Erneuerung Waldenburgerbahn Los 4: Haltestelle Hölstein (inkl.) - bis Haltestelle Hirschlang (exkl.)

Auflageprojekt

Prüfbericht Kunstbauten

Version 1.1 | 3. Mai 2019

Normalprofil aus dem Plan „Sanierung der Waldenburgerbahn, Stützmauer km 8'243.55-8'303.55, Elemente E.1 bis E.8, Schema-Armierung vom 03.05.1985"

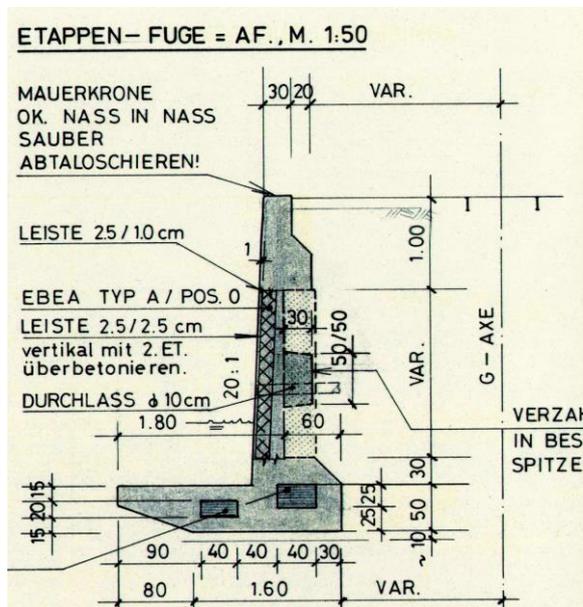
Thema / Bauteil	Stichwort	Kommentar: K: Korrektur oder Ergänzung erforderlich / B: Bemerkung / E: Empfehlung / F: Frage / R: Redaktionelle Anpassung	
Bestehende Bachmauer Linde	Nachrechnung Regelquerschnitt	B	<i>Bei einem Ansteigen des Grundwasserspiegels infolge einer Hochwassersituation können die Nachweise der Tragsicherheit nicht erbracht werden.</i>
		E	<i>Es soll mit dem Geologen abgeklärt werden, ob im Hochwasserfall der Grundwasserspiegel ansteigt. Gegebenenfalls muss dies in der statischen Berechnung berücksichtigt werden und falls die erforderlichen Nachweise nicht erbracht werden können, muss ein Konzept für die Ertüchtigung der bestehenden Stützmauer ausgearbeitet werden.</i>
	Aussergewöhnlicher Lastfall Kolkbildung	E	<i>Entweder kann der Fachplaner Hochwasserschutz bestätigen, dass eine Kolkbildung nur sehr lokal stattfinden wird oder es muss ein Konzept für die Ertüchtigung der bestehenden Stützmauer ausgearbeitet werden.</i>

Querschnitt aus dem Plan „Waldenburgerbahn, Frenkenbrücke in Hölstein, Schalungsplan vom 30.06.1986“

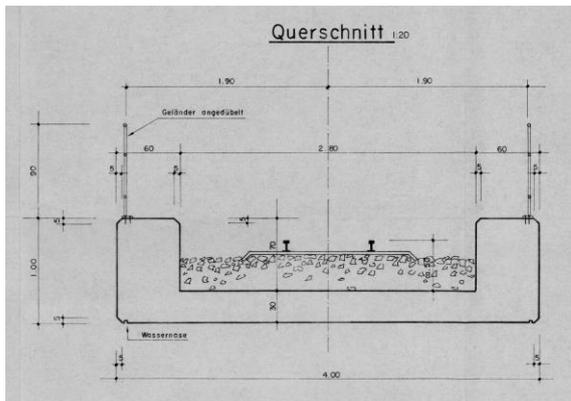
Thema / Bauteil	Stichwort	Kommentar: K: Korrektur oder Ergänzung erforderlich / B: Bemerkung / E: Empfehlung / F: Frage / R: Redaktionelle Anpassung	
Bestehende Frenkenbrücke	Nachweis Widerlagerwände	E	<i>Wir empfehlen den Nachweis der Widerlagerwände noch zu führen.</i>

Im Rahmen der Zustandsuntersuchungen sollte im Detail untersucht werden in welchem Zustand sich die Bereiche der Endverankerungen der Vorspannung respektive die Endverankerungen selbst befinden.

Wir empfehlen die neue seitliche Befestigung der Geländer so zu planen, dass ein genügend grosser Abstand zu den vorhandenen Vorspannkabeln eingehalten werden kann und diese zu keinem Zeitpunkt verletzt werden können.

Querprofil 6 aus dem Plan „N-05 Stützmauer Dammstrasse, IG Zugkunft vom 30.01.2019“

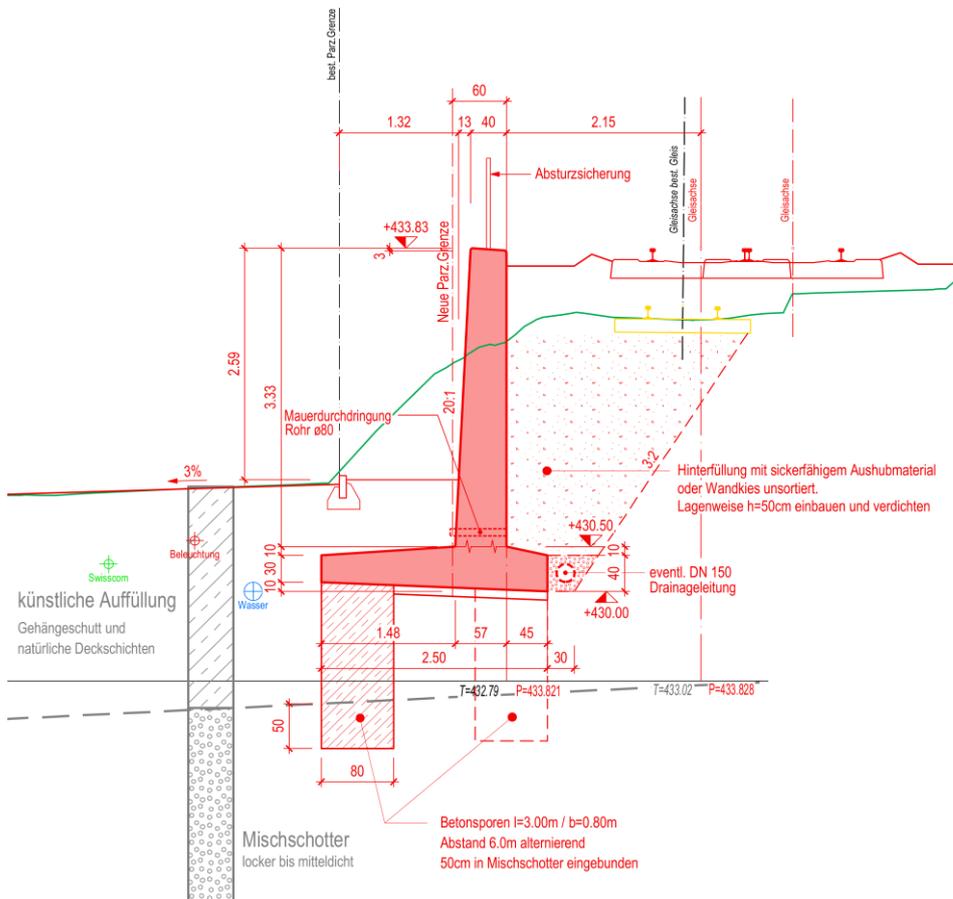
Thema / Bauteil	Stichwort	Kommentar: K: Korrektur oder Ergänzung erforderlich / B: Bemerkung / E: Empfehlung / F: Frage / R: Redaktionelle Anpassung	
Nutzungsvereinbarung		B	<i>Keine Anmerkungen</i>
Projektbasis	Mindestbewehrung	B E	<i>Die Mindestbewehrung wird gemäss Abschnitt 9.1 für erhöhte Anforderungen und eine Rissbreite von 0.5 mm ausgelegt. Wir empfehlen Bauteile, welche mit Chloriden in Kontakt kommen können, für hohe Anforderungen auszulegen mit zu erwartenden nominellen Rissbreiten $\leq 0,2$ mm.</i>
	Zulässige Deformationen am Mauerkopf	E	<i>Die festgelegten zulässigen Deformationen am Mauerkopf von $h/500$ sollen vom Bauherrn bestätigt werden.</i>

Thema / Bauteil	Stichwort	Kommentar: K: Korrektur oder Ergänzung erforderlich / B: Bemerkung / E: Empfehlung / F: Frage / R: Redaktionelle Anpassung	
Neue Stützmauer Dammstrasse	Nachweise Betonsporen	E	<i>Die Betonsporen müssen jedoch mit der darüber liegenden Stützmauerfundamentplatte verbunden werden. Die entsprechenden Nachweise müssen vom Projektverfasser noch ergänzt werden.</i>
	Verschiedene Stützmauerquerschnitte	B	<i>Es wurde nur ein Querschnitt berechnet.</i>
		E	<i>Es sollen alle relevanten Querschnitte spezifisch bemessen werden.</i>
	Bewehrungsskizzen	E	<i>Es soll die Bewehrungsführung der erforderlichen Quer- und Längsbewehrung in einem Querschnitt dargestellt werden.</i>
	Mindestbewehrung	E	<i>Wir empfehlen Bauteile, welche mit Chloriden in Kontakt kommen können, für hohe Anforderungen auszulegen mit zu erwartenden nominellen Rissbreiten $\leq 0,2$ mm.</i>
	Nachweise Deformationsverhalten des Bauwerks	E	<i>Die Deformationen wurden vom Projektverfasser noch nicht berechnet. Diese sind in der statischen Berechnung zu ergänzen.</i>

Thema / Bauteil	Stichwort	Kommentar: K: Korrektur oder Ergänzung erforderlich / B: Bemerkung / E: Empfehlung / F: Frage / R: Redaktionelle Anpassung	
	Abgrabungen am Stützmauerfuss	B	<i>Wenn das Terrain am Mauerfuss bis auf OK Fundamente abgegraben wird, ist die Stützmauer rechnerisch nicht mehr stabil.</i>
		E	<i>Bei Abgrabungen (z.B. für die Erneuerung von Planum bzw. Frostschutzschichten etc.) muss vorgängig abgeklärt werden, wie tief die Massnahmen reichen. Es ist eine statische Prüfung für diesen Bauzustand erforderlich.</i>
		E	<i>Dies muss entsprechend in der Nutzungsvereinbarung und der Projektbasis festgehalten werden.</i>

Am Wandfuss muss die Bewehrungsüberdeckung auf der Bergseite mindestens 55 mm betragen und es soll vor dem Betonieren eine Mörtelvorlage vorgesehen werden, um Kiestester zu vermeiden. Die Arbeitsfugen sollten beidseitig mit Abdichtungsbändern abgeklebt werden. Zudem wird empfohlen die Arbeitsfugen 10 cm über der Fundamentplatte anzuordnen, damit kein stehendes Wasser in die Arbeitsfugen eindringen kann.

Thema / Bauteil	Stichwort	Kommentar: K: Korrektur oder Ergänzung erforderlich / B: Bemerkung / E: Empfehlung / F: Frage / R: Redaktionelle Anpassung	
Neue Stützmauer Dammstrasse	Ausbildung Übergang vertikale Stützmauer zur Fundamentplatte	E	<i>Am Wandfuss muss die Bewehrungsüberdeckung auf der Bergseite der Stützmauer mindestens 55 mm betragen.</i>
		E	<i>Es soll vor dem Betonieren eine Mörtelvorlage vorgesehen werden, um Kiesnester zu vermeiden.</i>
		E	<i>Es sollen die Arbeitsfugen 10 cm über der Fundamentplatte angeordnet werden. Dafür sollte eine entsprechende Schalung vorgesehen werden.</i>
		E	<i>Die Arbeitsfugen sollten beidseitig mit Abdichtungsbändern abgeklebt werden.</i>
	Drainagesystem entlang Wandfuss	E	<i>Das Drainagesystem am Wandfuss muss die Funktionstüchtigkeit über die gesamte Lebensdauer des Bauwerks gewährleisten können. Notfalls müssen möglicherweise auftretende Versinterungen entfernt und dabei beschädigte Teile ohne grossen Aufwand ersetzt werden können.</i>

Abdichtung der Arbeitsfugen	E	<i>Wir empfehlen alle vertikalen und horizontalen Arbeitsfugen mit ausenliegenden Fugenbändern abzudichten.</i>	
Dilatationsfugen	E	<i>Die Dilatationsfugen müssen so ausgebildet werden, dass diese die auftretenden vertikalen Lasten mittels Dornen an die angrenzende Stützmauer übertragen können. Je nach Bedarf müssen die Dornen zusätzlich auch für horizontale Lasten bemessen werden.</i>	
Hinterfüllung des Bauwerks	E	<i>Die Hinterfüllung der Stützmauerkonstruktion respektive deren Verdichtung muss so erfolgen, dass zu einem späteren Zeitpunkt keine unzulässigen Deformationen der Gleisanlagen auftreten.</i>

Querprofil 14 aus dem Plan „N-06 Stützmauer Perron, IG Zugkunft vom 30.01.2019“

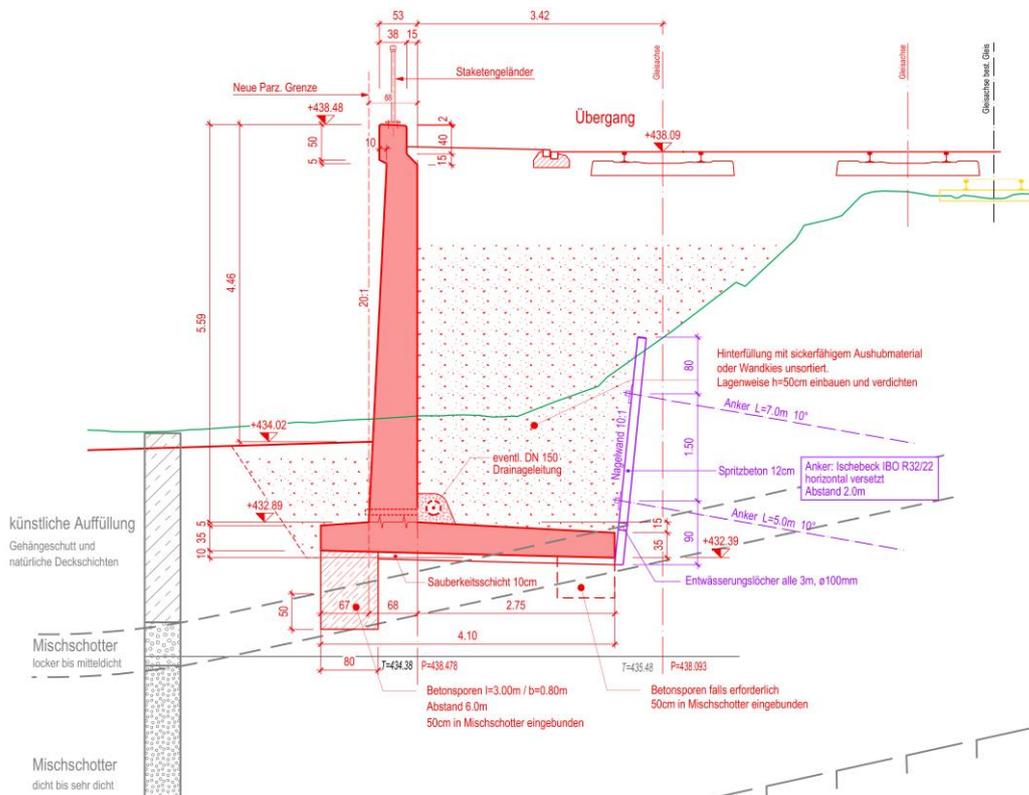
Thema / Bauteil	Stichwort	Kommentar: K: Korrektur oder Ergänzung erforderlich / B: Bemerkung / E: Empfehlung / F: Frage / R: Redaktionelle Anpassung	
Neue Stützmauer Perron	Entgleisung	B	<i>Da die Entgleisungslasten nicht an derselben Stelle auftreten wie die Normallasten und auch eine andere Lastverteilung aufweisen, sollte für diesen Lastfall ein entsprechend nachvollziehbarer Nachweis geführt werden.</i>
		E	<i>Die Bemessungssituation Entgleisung soll in der statischen Berechnung ergänzt werden.</i>
	Nachweise Betonsporen	E	<i>Die Betonsporen müssen biegesteif mit dem darüber liegenden Stützmauerfuss verbunden werden. Die entsprechenden Nachweise müssen vom Projektverfasser noch ergänzt werden.</i>
	Verschiedene Stützmauerquerschnitte	B	<i>Es wurde nur ein Querschnitt berechnet.</i>
		E	<i>Es sollen alle relevanten Querschnitte spezifisch bemessen werden.</i>
	Bewehrungsskizzen	E	<i>Es soll die Bewehrungsführung der erforderlichen Quer- und Längsbewehrung in einem Querschnitt dargestellt werden.</i>

Mindestbewehrung	E	<i>Wir empfehlen Bauteile, welche mit Chloriden in Kontakt kommen können, für hohe Anforderungen auszulegen mit zu erwartenden nominellen Rissbreiten $\leq 0,2$ mm.</i>	
	E	<i>Die Deformationen wurden vom Projektverfasser noch nicht berechnet. Diese sind in der statischen Berechnung zu ergänzen.</i>	
Nachweise Deformationsverhalten des Bauwerks	E	<i>Diese Deformationen sollen mit den zulässigen Deformationen für Stützmauern respektive der Fahrleitungsmasten gemäss der Projektbasis verglichen werden.</i>

Thema / Bauteil	Stichwort	Kommentar: K: Korrektur oder Ergänzung erforderlich / B: Bemerkung / E: Empfehlung / F: Frage / R: Redaktionelle Anpassung	
	Monolithische Bauweise	B E	<i>Die vom Projektverfasser vorgesehene monolithische Bauweise über die gesamte Stützmauerlänge könnte infolge Temperaturbeaufschlagung (Längenausdehnung) insofern kritisch sein, dass die auftretenden Kräfte sehr gross werden könnten und sich diese mittels Deformationen in Stützmauerquerrichtung (Ausknicken) abbauen könnten. Wir empfehlen die Stützmauer alle 50 m zu dilatieren.</i>
	Abgrabungen am Stützmauerfuss	B E E	<i>Wenn das Terrain am Mauerfuss bis auf OK Fundamente abgegraben wird, ist die Stützmauer rechnerisch nicht mehr stabil. Bei Abgrabungen (z.B. für die Erneuerung von Planum bzw. Frostschutzschichten etc.) muss vorgängig abgeklärt werden, wie tief die Massnahmen reichen. Es ist eine statische Prüfung für diesen Bauzustand erforderlich. Dies muss entsprechend in der Nutzungsvereinbarung und der Projektbasis festgehalten werden.</i>

Querschnitt aus dem Plan „Sanierung der Waldenburgerbahn, Stützmauer Parzelle 788, Schalungsplan vom 07.08.1986“

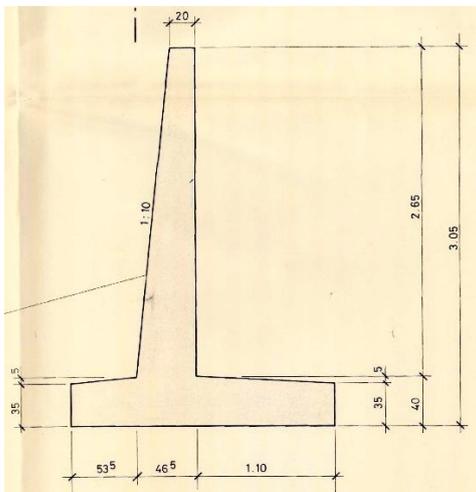
Thema / Bauteil	Stichwort	Kommentar: K: Korrektur oder Ergänzung erforderlich / B: Bemerkung / E: Empfehlung / F: Frage / R: Redaktionelle Anpassung	
Bestehende Stützmauer Parzelle 788	Abgrabungen unterhalb der Stützmauer	E	<i>Wir empfehlen die entsprechenden Nachweise in der statischen Berechnung nachzuführen und die Erkenntnisse in den entsprechenden Dokumenten zur vermerken.</i>

Im Rahmen der Zustandsuntersuchungen sollte im Detail untersucht werden in welchem Zustand sich die bestehende hintere Bewehrung (gegen das Erdreich hin) am Fundamentfuss befindet.

Querprofil 5 aus dem Plan „N-13 Steinkorbmauer Kantonsstrasse, IG Zugkunft vom 30.01.2019“

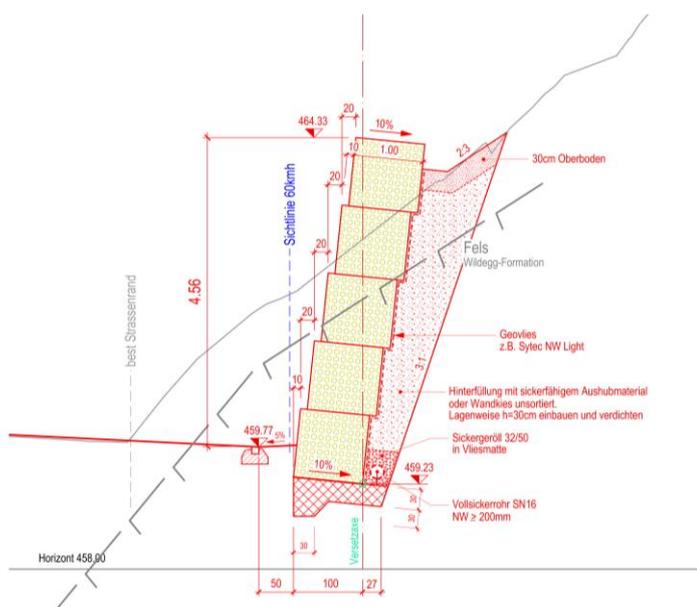
Thema / Bauteil	Stichwort	Kommentar: K: Korrektur oder Ergänzung erforderlich / B: Bemerkung / E: Empfehlung / F: Frage / R: Redaktionelle Anpassung	
Steinkorb- mauer Kan- tonsstrasse	Nachweise Defor- mationsverhalten des Bauwerks	E	<i>Die Deformationen wurden vom Projektverfasser noch nicht be- rechnet. Diese sind in der statischen Berechnung zu ergänzen.</i>

Thema / Bauteil	Stichwort	Kommentar: K: Korrektur oder Ergänzung erforderlich / B: Bemerkung / E: Empfehlung / F: Frage / R: Redaktionelle Anpassung	
Neue Leitmauer Hauptstrasse	Dauerhaftigkeit der Stabgitter- körbe	B	<i>Die Verwendung von feuerverzinkten Stabgitterkörben im Spritzwas- serbereich und unterhalb des Terrains ist bezüglich der Dauerhaf- tigkeit fraglich.</i>
		E	<i>Wir empfehlen Stabgitterkörbe aus rostfreiem Stahl zu verwenden.</i>
	Drainagesystem entlang Wandfuss	E	<i>Das Drainagesystem am Wandfuss muss die Funktionstüchtigkeit über die gesamte Lebensdauer des Bauwerks gewährleisten können. Notfalls müssen möglicherweise auftretende Versinterungen entfernt</i>

Thema / Bauteil	Stichwort	Kommentar: K: Korrektur oder Ergänzung erforderlich / B: Bemerkung / E: Empfehlung / F: Frage / R: Redaktionelle Anpassung	
			<i>und dabei beschädigte Teile ohne grossen Aufwand ersetzt werden können.</i>
	Hinterfüllung des Bauwerks	E	<i>Die Hinterfüllung der Stützmauerkonstruktion respektive deren Verdichtung muss so erfolgen, dass zu einem späteren Zeitpunkt keine unzulässigen Deformationen auftreten.</i>

Querprofil km 10.025 aus dem Plan „Querprofile 2 / 2 Los 4, IG Zugkunft vom 30.01.2019“

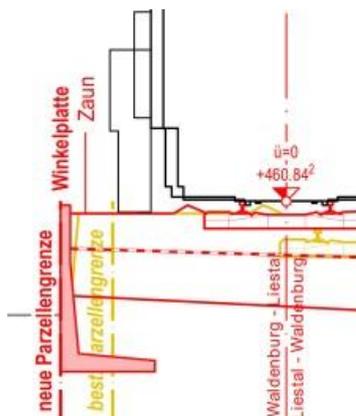
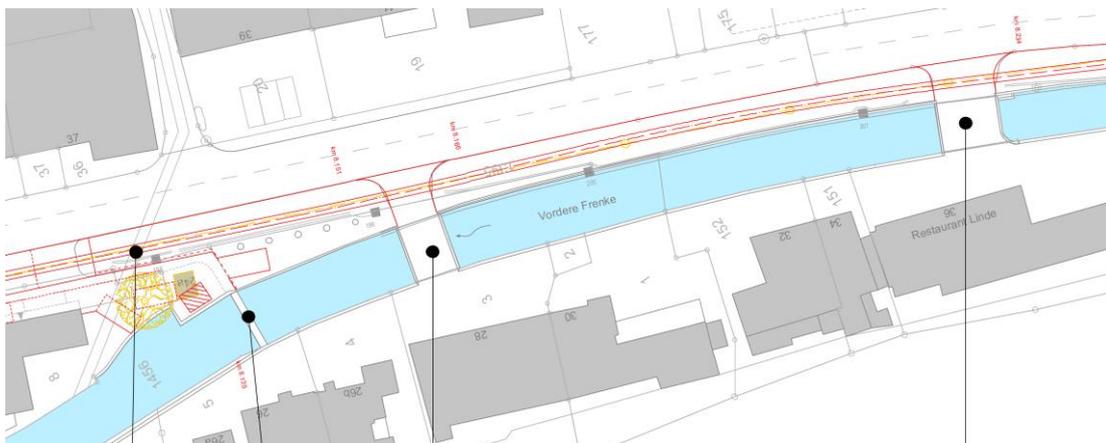
Für dieses Objekt sind die entsprechenden Nachweise zu führen und die Ergebnisse dem Prüfingenieur Kunstbauten zur Kontrolle zuzustellen.

Wir empfehlen auf die vorgesehene Fertigelementbauweise zu verzichten und stattdessen eine konventionelle Stützmauer in Ortbeton zu erstellen.
